배선기구 제조업체 협의회 회의자료

제 목 : 『전기설비기술기준 개정 검토 요청』에 대한 회신의 건

제 목 한국전기설비규정 개정(안) 제출

현지 전기계량기의 계기함 설치(예)

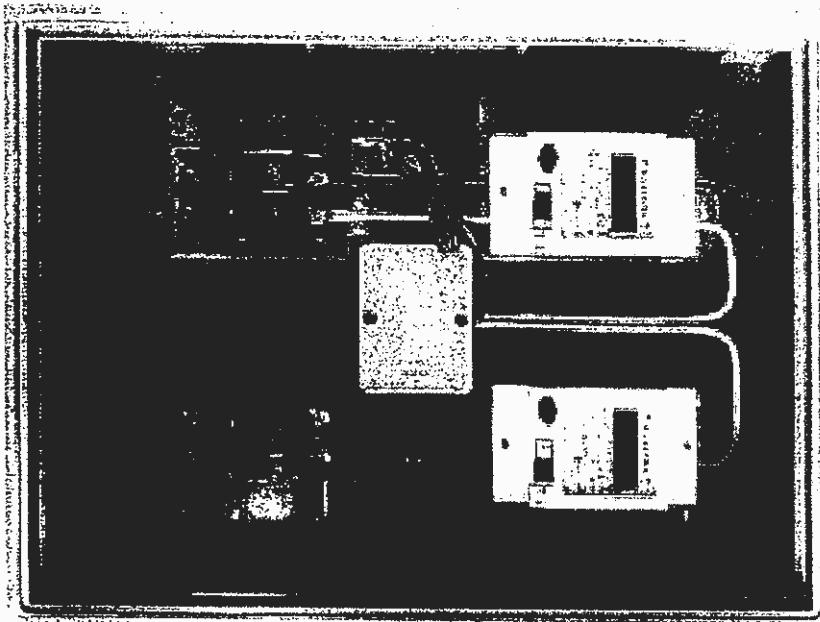
2. 한국전기설비규정(232.23) 개정 제출의견서

* 아파트의 계단 등에 시설된 계기함의 배선용 차단기는 계량기의 출력측(2자)에 설치되어 있음
